Aanvulling aanvraag OLO
kenmerk 4736357

Op 15-01-2020 hebben wij uw brief ontvangen met daarin het verzoek om ontbrekende gegevens in onze aanvraag van 25-10-2019 inzake het bouwen van de waterstofcompressor aan de Keteldiep ong. te Moerdijk aan te vullen.

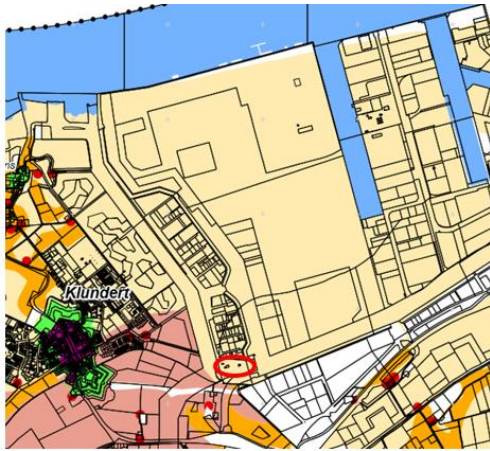
- In Figuur 13 is het plangebied niet als zodanig begrenst waardoor onduidelijk is waar het plangebied (water compressie station) zich precies bevindt en welke zone verstoord gaat worden met de aanleg van de leidingen. Dit dient voor de navolgbaarheid van de tekst wel opgenomen te worden.

Op onderstaand kaartje is de locatie van het plangebied (rode cirkel) opgenomen. Dit zal worden toegevoegd aan de nieuwe versie van de ruimtelijke onderbouwing.
